Informacja o produkcji

Roto NX

Zasuwnica słupka ruchomego Plus

PI dotyczące SFG Plus
(Stulpflügelgetrieben Plus)

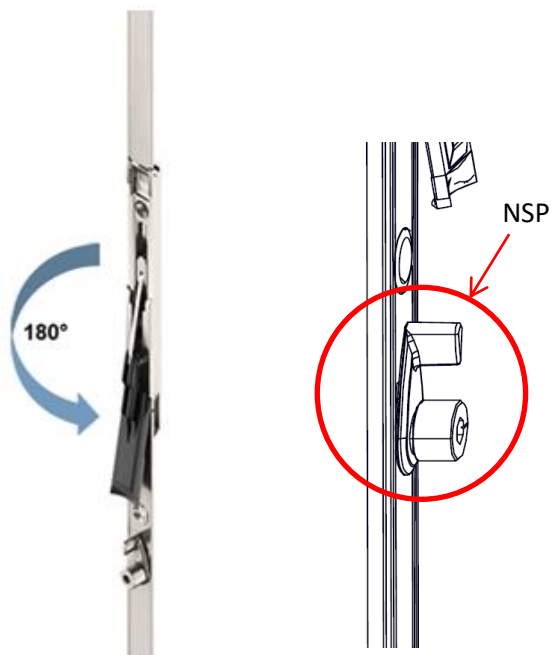
Zasuwnica środkowa do dwuskrzydłowych okien i drzwi balkonowych o kącie ruchu dźwigni 180°. Wszystkie zasuwnice środkowe Plus będą wyposażone w NSP – zaczep blokady błędnego położenia klamki (poza zasuwnicą o numerze SAP 795525 - NX Zas.st.ruch.M PLUS 431-620).

- Ciężno zasuwnicy porusza się współbieżnie
- Płaski mechanizm dźwigni
- Lekka obsługa
- Ujednolicenie krótszej zasuwnicy środkowej Plus i powiązanej zasuwnicy o dornmasie 8 i 15 (mniejsza wysokość skrzydła na wrębie)

Zastosowanie w Roto NX. Ze względu na to, że ciężno zasuwnicy porusza się współbieżnie, to wszystkie zaczepy zarówno w skrzydle aktywnym jak i biernym mogą być pozycjonowane jednakowo.

Wymiana zasuwnic będzie przebiegała automatycznie od 01.11.2019 po wyczerpaniu zapasów na zasuwnicach NT.
